東大安環第 57 号
令和 4 年 6 月 24 日

東京大学原子炉に係る廃止措置計画変更届出書

東京大学原子炉に係る廃止措置計画変更届出書 新旧対照表

図4 弥生炉廃止措置計画の全体工程

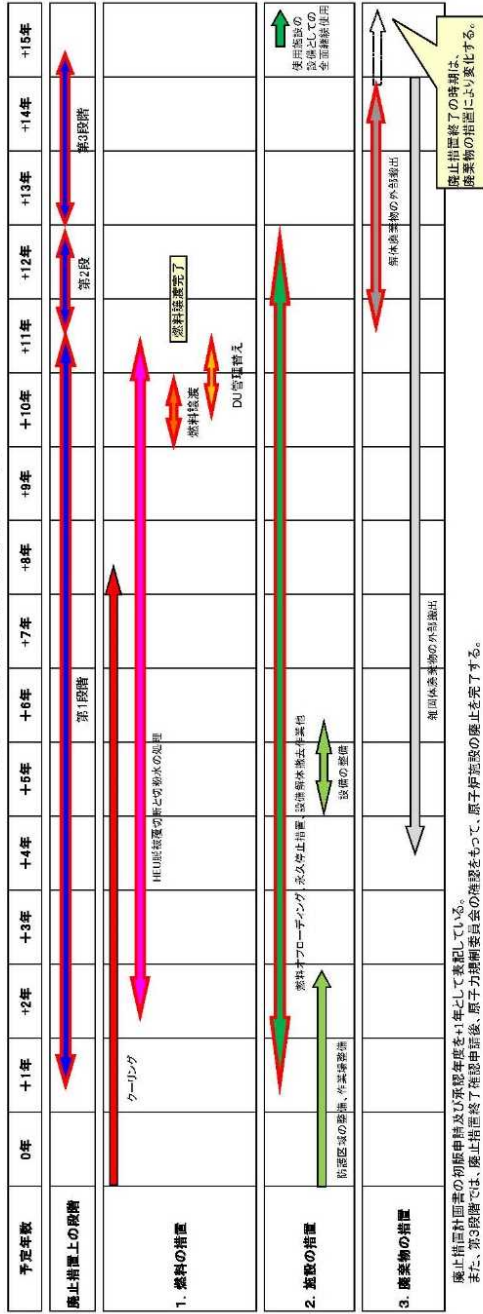
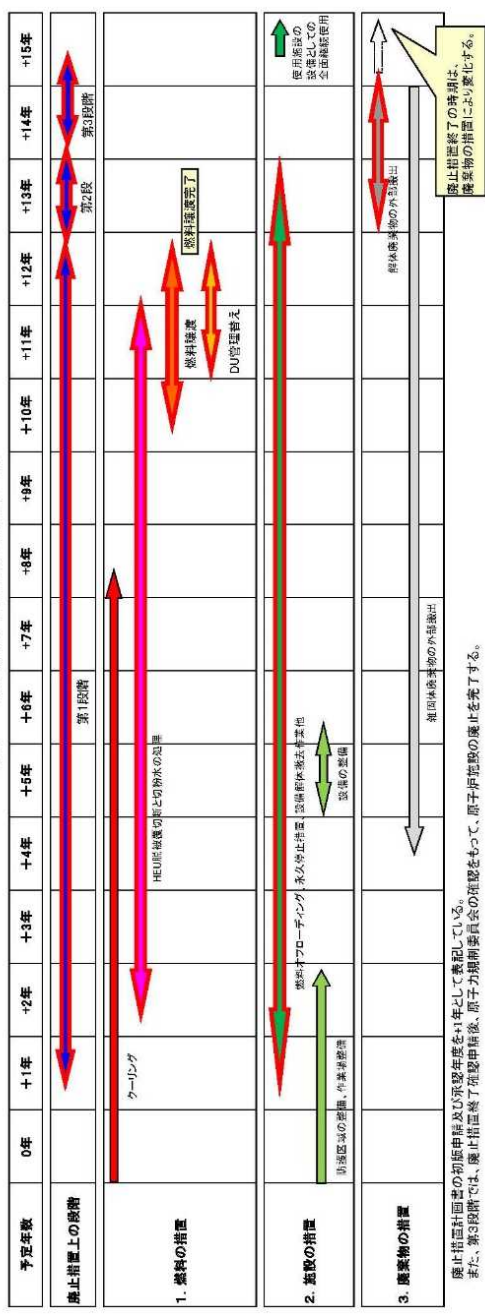
高濃縮ウラン燃料の米国返還における区分 I 輸送の時期が、多くの関係者との協議で調整を重ねた結果として当初計画していた時期よりも延期となったことから、廃止措置計画の全体工程を見直す必要が生じた。

燃料譲渡期間を延長すると共に、それに関連する事案についての延長も含めた工程見直し（変更は矢印枠を朱色箇所）
